VYSVĚTLENÍ ZADÁVACÍ DOKUMENTACE Č. 7

Veřejná zakázka
Ostrov, škola Májová, nástavba objektu Družiny a ZŠ Májová, Ostrov – Rekonstrukce potrubních rozvodů vody a kanalizace

Kuchyňská linka; roz. 3300/600/2200 mm

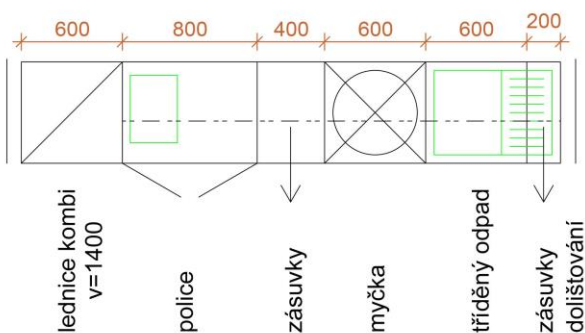
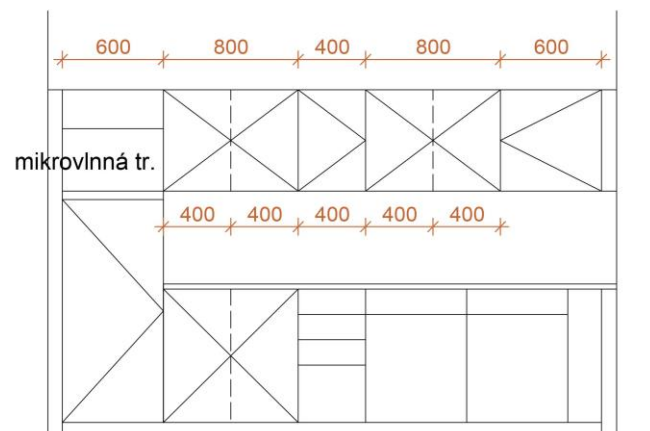
A dále je ve specifikaci kuchyňské linky zmíněná myčka š.60. Je myčka součástí dodávky nebo si ji dodá investor sám?

Myčka je součástí dodávky interiéru (dtto i lednice) – viz položka č. 41 Soupisu prací a dodávek k zadání stavby – ZŠ Májová – družina (mobiliář):

Poznámka k položce: Specifikace - 2.14: - spodní skříňky vínová (var. červená) - lesk, horní skříňky: bílá, lesk, deska světle šedá - sestava spodní: lednice š.60 v. 1400/skříňka dvířka - police š.80 - var. v desce malý dřez (umyvadlo) dle požadavků KHS/šuplíky š.40/šuplíky š. 20 - drogerie /myčka š.60/dřez š.60 - tříděný odpad, horní skříňky v.60 - 1x60 (nad lednicí), 5xš.40, 1xš.60 (nad dřez)
